Veřejná zakázka s názvem: „Revitalizace Karlínského náměstí“

Vážený,  
zasíláme vám dodatečnou informaci č. VII. k zadávacím podmínkám na výše uvedenou zakázku.

### Dodatečná informace č. VII. (dotaz č. 46 až 73)

### Technické schéma

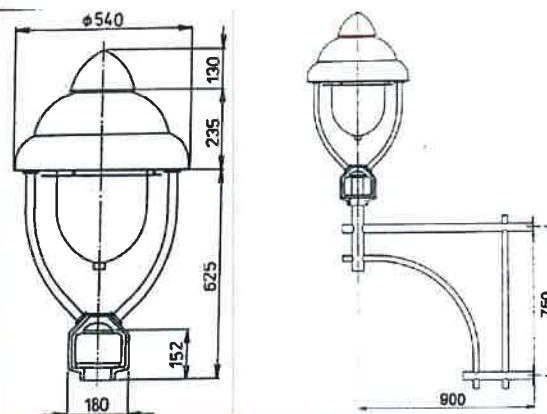
V předané zadávací dokumentaci chybí u obj.05 výkres a bližší specifikace repliky plynové lampy ( např.typ svítidla apod.).Žádáme zadavatele o doplnění zadávací dokumentace.

SO 05 – replika plynové lampy – požadavek NPÚ, jedná se o svítidlo HLP 098, požadavek společnosti **Eltodo Citelum**. Více ve vyjádření společnosti Eltodo ze dne 14.11.2012, v bodě č. 14.

Název:	Historická lampa
Typ:	HLP 98
Napájení:	230 V/ 50 Hz
Světelný zdroj:	Vysokotlaká sodíková výbojka 70 W
Krytí optické části:	IP 65
Krytí elektrické části:	IP 43
Hmotnost:	
• Lucerna	25 kg
• Rameno	20 kg
Rozměry (ØxV):	540x990 mm

Typ: HS 03

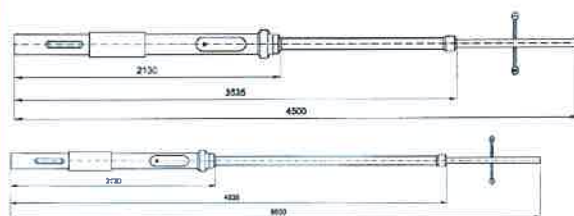
V objektu Elektroinstalace, osvětlení je uvedena položka:

Č. 8 R05-008 Sloup HS (5,5/4,7m) – ks 27.

Mohl by zadavatel upřesnit počet sloupů 5,5m a počet sloupů 4,7m?

SO 05 – elektroinstalace – jedná se o sloupy HS 03, délky 5,5 m, v počtu 27 ks, požadavek společnosti Eltodo Citelum. Více ve vyjádření společnosti Eltodo ze dne 14.11.2012, v bodě č. 14. Správně ve VV je tedy HS 03 (5,5m) 27 ks.

**Technické schéma****Parametry svítidla**

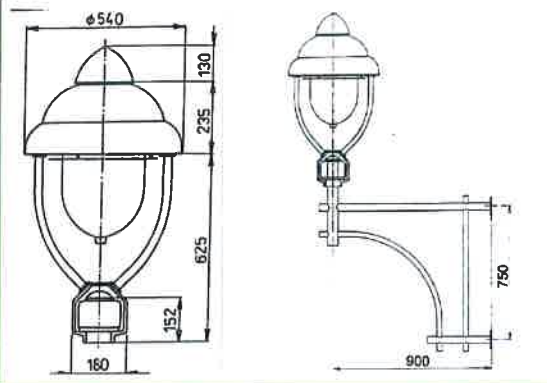
Č. 10 R05-010 Svítidlo – replika plynové lampy

Mohl by zadavatel upřesnit typ plynového svítidla, který bude sloužit jako vzor pro repliku?

SO 05 – replika plynové lampy – požadavek NPÚ, jedná se o svítidlo HLP 098, požadavek společnosti Eltodo Citelum. Více ve vyjádření společnosti Eltodo ze dne 14.11.2012, v bodě č. 14.

Název:	Historická lampa
Typ:	HLP 98
Napájení:	230 V/ 50 Hz
Světelný zdroj:	Vysokotlaká sodíková výbojka 70 W
Krytí optické části:	IP 65
Krytí elektrické části:	IP 43
Hmotnost:	
• Lucerna	25 kg
• Rameno	20 kg
Rozměry (ØxV):	540x990 mm
